改善箇所説明図

改善の内容

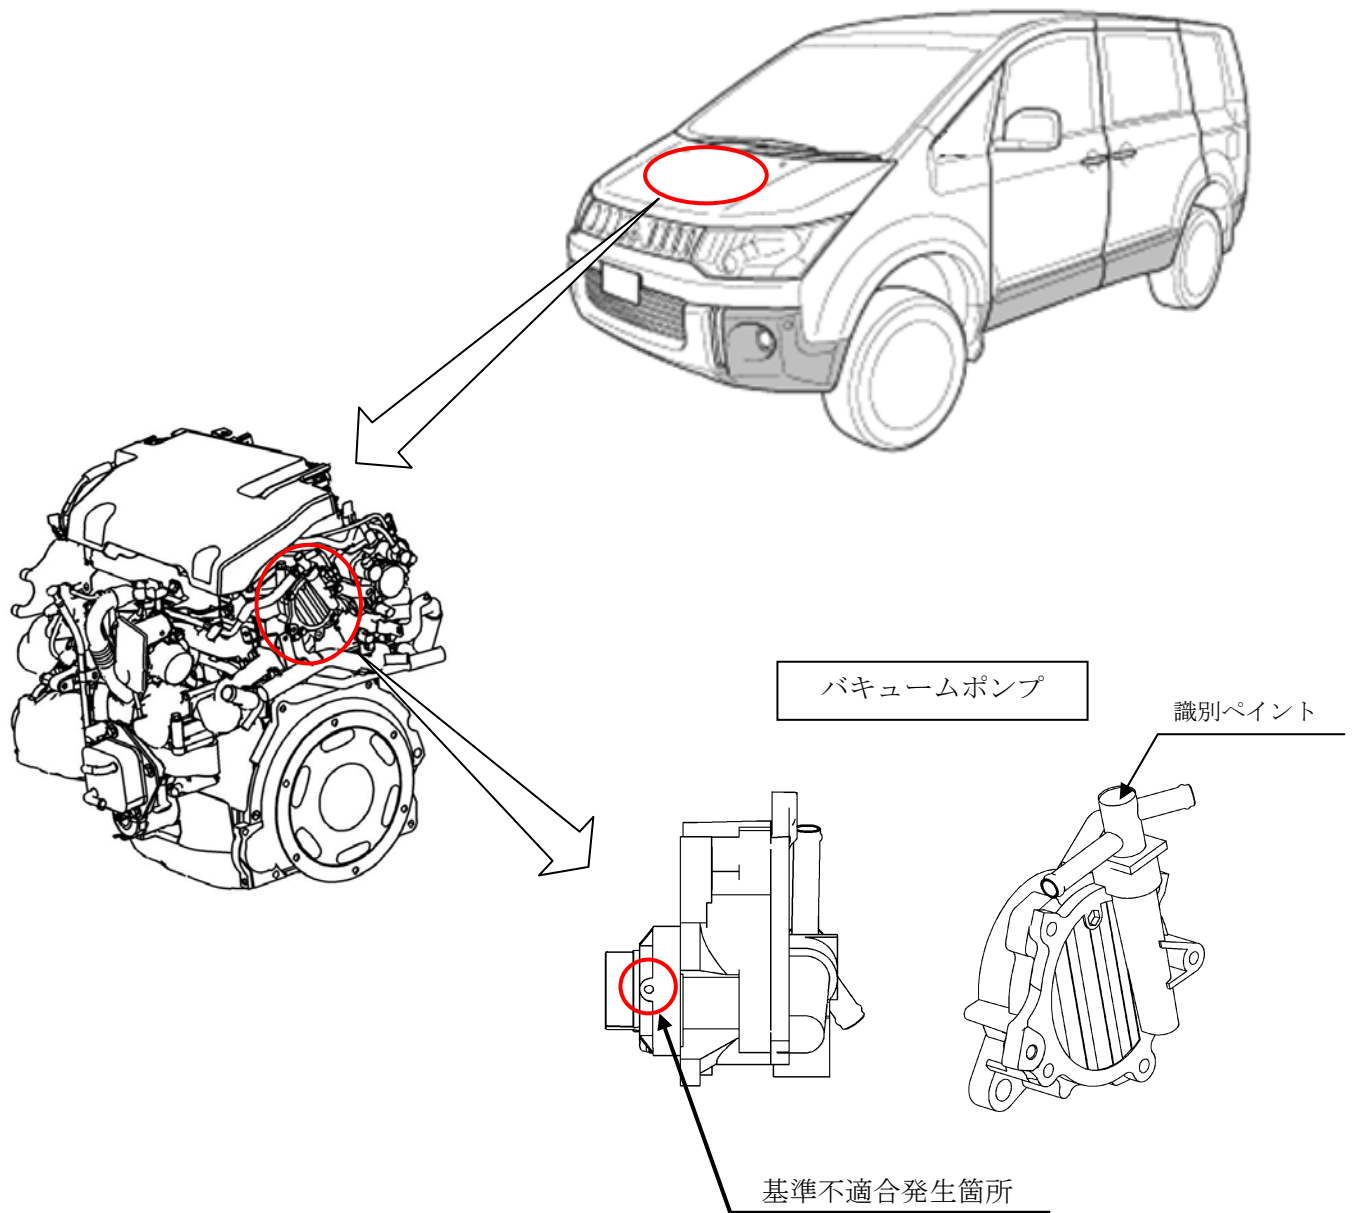
バキュームポンプにおいて、組み付け作業が不適切なため、ポンプのオイル給油穴にシール剤が浸入することがある。そのため、バキュームポンプ内のオイルが不足し、油膜によるシール性低下から負圧不足となり、最悪の場合、ブレーキペダルの操作力が増大し、制動距離が長くなるおそれがある。

全車両、バキュームポンプを新品に交換する。なお、シリンダーヘッドのバキュームポンプへの給油穴を点検し、シール剤が残っている場合は除去する。

識別：バキュームポンプの上部に、白または黄色のペイントを塗布する。
